ページなど	誤	正	備考	摘要
P142 2.2.4解説	下から5行目 したがって、その場合には、 <u>検層</u> 等から求められる…	したがって、その場合には、 <u>速度検層</u> 等から求められる…	検層→速度検層	第2刷で修正
P163 4.2解説	19行目 2)本編では…適用するものと規定としている。	2)本編では…適用するものと規定している。	「と」を削除	第2刷で修正
P166 4.3解説	上から1行目 なお、この許容応力度は、…	なお、1)の許容応力度は、…	この→1)の	第3刷で修正
P167 表-4.4.1	タイトル 表-4.4.1 構造用鋼材の許容応力(N/mm ²)	タイトル 表-4.4.1 構造用鋼材の許容応力度(N/mm ²)	許容応力 →許容応力度	第2刷で修正
P193 7.7(3)	6行目 (3)次による場合においては、…	(3)次による場合においては、…	場合→場合に	第3刷で修正
P196 7.8解説	④継手機構が所要の性能を発揮するための <u>定着部</u> 周辺のコンクリートの…	④継手機構が所要の性能を発揮するための <u>継手部</u> 周辺のコンクリートの…	定着部→継手部	第2刷で修正
P202 7.10解説 図-解7.10.2の 左図	図-解7.10.2の左の図	(線が消えかかっている)	線を濃くする	第2刷で修正
P264 8.9解説	7から8行目 (3)…地震後における避難路や救助・救急・医療・消火 活動及び被災地への <u>緊急物資としての輸送路</u> として の役割が大きいことから、…	(3)…地震後における避難路や救助・救急・医療・消火 活動及び被災地への <u>緊急物資の輸送路</u> としての役割 が大きいことから、…	緊急物資としての →緊急物資の	第2刷で修正
P268 9.1解説	28から29行目 しかし、 <u>岩盤</u> と場所打ち杭工法を用いた場合の岩盤 中の周面抵抗に関するデータは…	しかし、場所打ち杭工法を用いた場合の岩盤中の周 面抵抗に関するデータは…	「岩盤と」を削除	第3刷で修正
P279 9.4解説 iv)	14～15行目 基礎幅(表一解9.6.2に示す換算載荷幅としてよい)	基礎幅(基礎の換算載荷幅B _v としてよい)	表一解9.6.2に示す 換算載荷幅→基礎 の換算載荷幅B _v	第7刷で修正

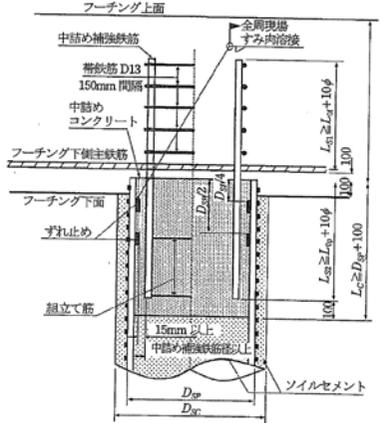
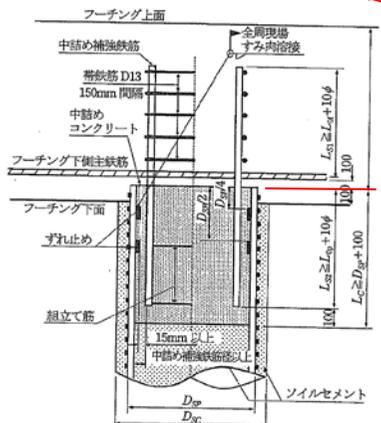
ページなど	誤	正	備考	摘要
P400 12.4.3解説	2～3行目 最大周面摩擦力度は表-解12.4.6に準じて計算するが、N値が2以下の軟弱層においては、…	最大周面摩擦力度は表-解12.4.6に準じて計算するが、N値が5未満の軟弱層においては、…	2以下→5未満	第3刷で修正
P421 12.8解説	1～2行目 …、各杭とも杭先端の境界条件により異なる値を持ち、 <u>図-解12.6.2</u> により求めることができる。	…、各杭とも杭先端の境界条件により異なる値を持ち、 <u>図-解12.6.1</u> により求めることができる。	図-解12.6.2 →図-解12.6.1	次回の増刷時に修正
P427 図-解12.9.3			補助線及び記号「h」の追加	第2刷で修正

ページなど	誤	正	備考	摘要
P.428 図一解 12.9.6			15mm 以上 → 15mm 以上かつ杭 体内補強鉄筋径以 上	
P553~554 18.8解説	P553最終行からP554 1行目 なお、ずれ止めの現場溶接はずれ止め上面のを全周 すみ肉溶接とする。	なお、ずれ止めの現場溶接はずれ止め上面の全周す み肉溶接とする。	「を」を削除	第2刷で修正
P529 15.8.3解説	最終行から2行目 (2)深礎基礎の耐力及び変位は、…	(2)深礎基礎の断面力及び変位は、…	耐力→断面力	第3刷で修正
P530 15.8.3解説	11から12行目 …, 式(解11.8.11)により求める受働土圧強度とする。	…, 式(解11.8.11)により求める。	「受働土圧強度とす る」を削除	第3刷で修正
p.576 20.1解説	2段落目 1行目 打込み工法(打撃工法, バイブロハンマ工法)又は中 掘り工法	打込み杭工法(打撃工法, バイブロハンマ工法)又は 中掘り杭工法	ここは18章の工法 を指しているため	次回の増刷 時に修正
P577 20.3解説	最終行 また、中掘り杭工法の場合、導材は…	また、中掘り工法の場合、導材は…	「杭」を削除	第2刷で修正
P578 20.3解説	1行目 …自沈を防ぐため、杭先端部の根固めを行うまで杭を 一定の高さに保持…	…自沈を防ぐため、鋼管矢板先端部の根固めを行う まで鋼管矢板を一定の高さに保持…	杭→鋼管矢板	第2刷で修正
